# 安全のための回収通知

## メカニカル（ケーブル式）ディスクブレーキの自主交換のお知らせ

株式会社 シマノ

### BR-CX75、BR-R515、BR-R315

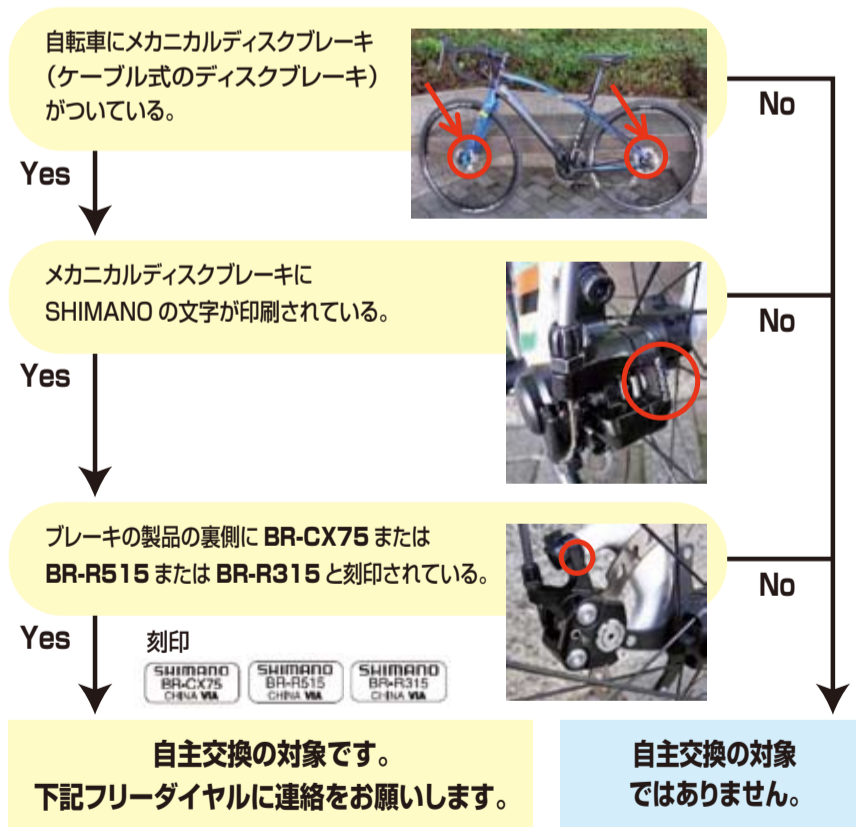
この度、弊社で製造、販売しました上記のディスクブレーキにおいて、**ブレーキを掛けた際、ブレーキ内部のカム溝に収まる鋼球が想定外の位置に移動することにより、いきなりブレーキが効いたままになったり、ブレーキが効かなくなって、走行中にブレーキが制御できなくなり、転倒や衝突などの重大な事故が発生する恐れがあることが判明しました。**

自主交換対象の外観（カバーに白丸の線がない）

代替品の外観（カバーに白丸の線がある）
